Numer pisma: DA.ZP.242.44.1.2018

Dotyczy: postępowania przetargowego prowadzonego w trybie przetargu nieograniczonego na dostawę akcesoriów i sprzętu medycznego jednorazowego użytku, oznaczenie postępowania DA.ZP.242.44.2018.

Zamawiający Samodzielny Publiczny Zakład Opieki Zdrowotnej Wojewódzki Szpital Zespolony im. Jędrzeja Śniadeckiego w Białymstoku działając na podstawie art. 38 ust. 1, 2 i 4 ustawy z dnia 29.01.2004r. Prawo zamówień publicznych (Dz. U z 2015r., poz. 2164 z późn. zm.) przedstawia treść pytań i udzielonych odpowiedzi oraz modyfikacje do treści specyfikacji istotnych warunków zamówienia:

Pakiet 1

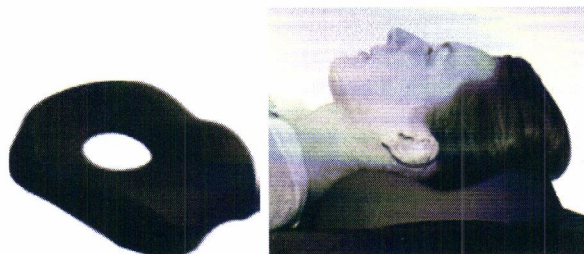
3. Poz. 3 Prosimy o dopuszczenie podkładki pod głowę o wymiarach 264 x 220 x 64 mm, wykonanej z medycznego elastomeru siloksanowego, jak na rysunku poniżej.

Odpowiedź: Dopuszczamy.
